**Avis délibéré de la Mission Régionale d'Autorité  
environnementale des Pays-de-la-Loire  
sur le projet de révision accélérée n°0.6 du plan local  
d'urbanisme (PLU) de la commune de Nalliers (85)**

n° : 2018-3429

Extrait de l'étude produite à l'appui de la demande d'avis de la MRAe

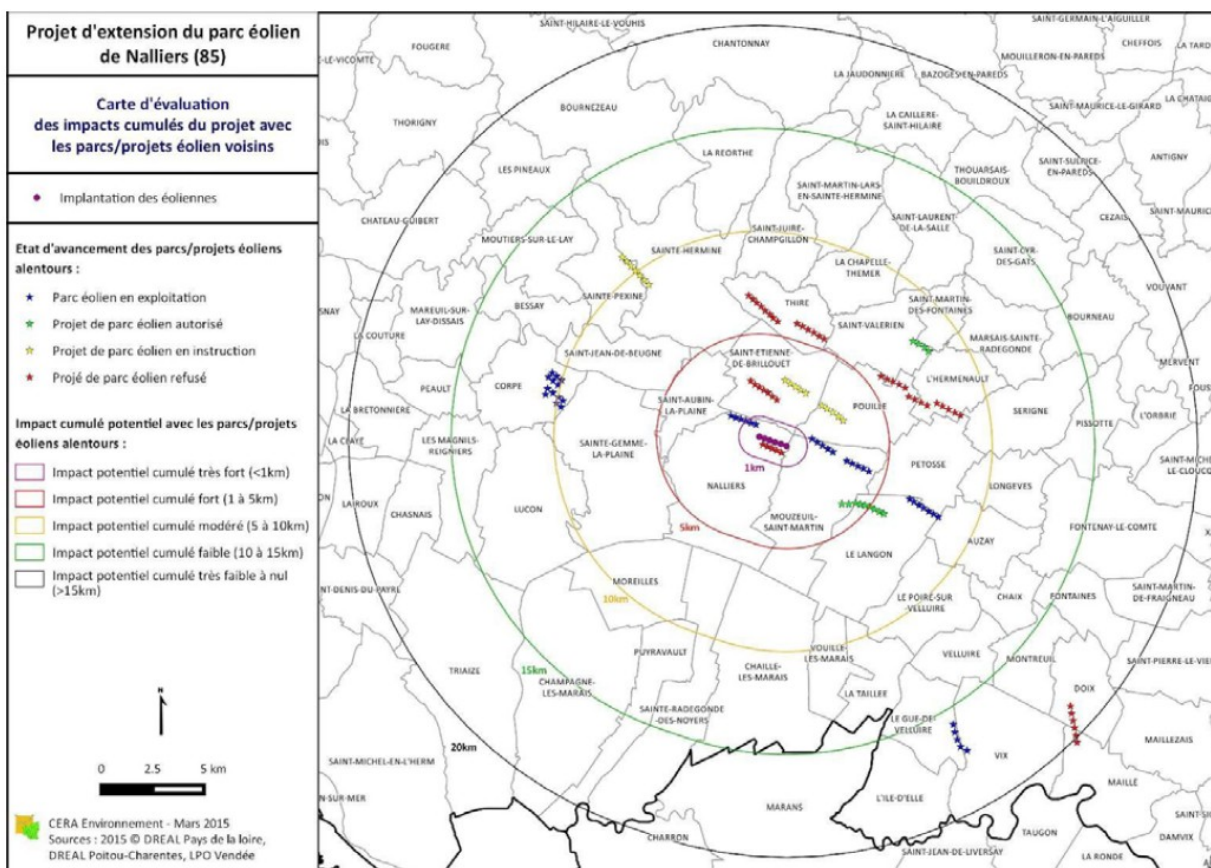
Par ailleurs, si l'intervalle entre le projet et le parc de Mouzeuil-Saint-Martin à l'est, est de 1 065 m, la MRAE relève que cette « trouée » est concernée par une vallée sèche qui assure un rôle de corridor écologique et présente une sensibilité particulière dans la mesure où elle fait partie intégrante de la zone naturelle d'intérêt écologique faunistique et floristique ZNIEFF de type 1 « Vallées sèches de Nalliers-Mouzeuil-Longèves-Auzay ». Cette ZNIEFF présente notamment un intérêt en ce qui concerne diverses espèces de rapaces nicheurs, les passereaux, la pie grièche écorcheur et l'œdicnème criard ; il serait donc utile d'appréhender les enjeux de cette révision au regard de leur aire de déplacements au sein de cet intervalle et sensibilité aux éoliennes.

La carte de page 39 reprise ci-dessous, met en évidence la présence de 7 parcs éoliens en fonctionnement dans un rayon de 5 km autour du projet, renforce cette exigence de production d'une analyse des effets cumulés.
